VAASAN KAUPUNKI

**ASEMAKAAVAN MUUTOS,
AK1110,
LAAJAMETSÄN SUURTEOLLISUUSALUEEN TARKISTUS**

KAAVASELOSTUS

Kaavoittajan vastineet luonnosvaiheen palautteeseen / Planläggarens bemötande till inkommen
respons i utkastskede

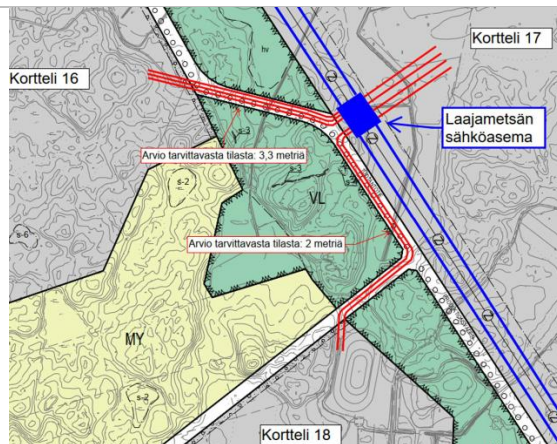
Kortteleiden 16 ja 18 liittymisjohtojen toteutus-
tapojen ja reittien ollessa vielä epävarmoja, on
niiden huomioiminen oikealla tavalla kaavassa ja
muissa suunnitelmissa myös haasteellista. Niiden
todennäköisin toteutustapa lienee kuitenkin
maakaapeli tai maakaapelit tierakenteessa.

Kuvassa 1 on periaatteellinen esitys tapaukseen,
jossa tarpeet toteutuvat sähkötehon ja toimitus-
varmuuden osalta ehkä hieman keskimääräistä
odotusarvoa suurempina. Sininen suorakulmio
edustaa potentiaalisinta Laajametsän sähköase-
man sijaintia. Siniset viivat tarkoittavat Vaasan
Sähköverkon omistukseen tulevia 110 kV johtoja
ja punaiset viivat muiden omistukseen tulevia
110 kV liittymisjohtoja.

*Långskogens elstation och de matande ledning-
arna kommer sannolikt att ägas av Vasa Elekt-
riskä. De 110 kV:s anslutningsledningarna som ma-
tas från Långskogens elstation och de elstationer
som behövs för kvarteren kommer däremot att
ägas av de kommande aktörerna i kvarteren eller
aktörer som producerar anslutningsledningarna
för dem som tjänster. Det är sannolikt att elef-
fektsbehovet i alla detaljplanens T/kem-kvarters-
områden, dvs. kvarteren 16, 17 och 18, kommer
att vara så stort att det behövs 110 kV:s anslut-
ningsledningarna. Delvis med tanke på leveranssä-
kerheten är det möjligt att det behövs tre led-
ningar i kvarter 16, två i kvarter 18 och upp till
fyra i kvarter 17.*

*För att möjliggöra dessa scenarier förutsätter
planbestämmelsen för kvartersområden för indu-
stri- och lagerbyggnader (T/kem) följande text: "I
området kan även placeras byggnader, kon-
struktioner och anordningar som används för elö-
verföring samt byggnader och konstruktioner
som behövs för produktion och lagring av värme-
och kylenergi samt nätverk som möjliggör deras
drift och distribution." Det ska emellertid beaktas
av 110 kV:s ledningarna även skulle gå genom
andra områden när det gäller kvarteren 16 och
18.*
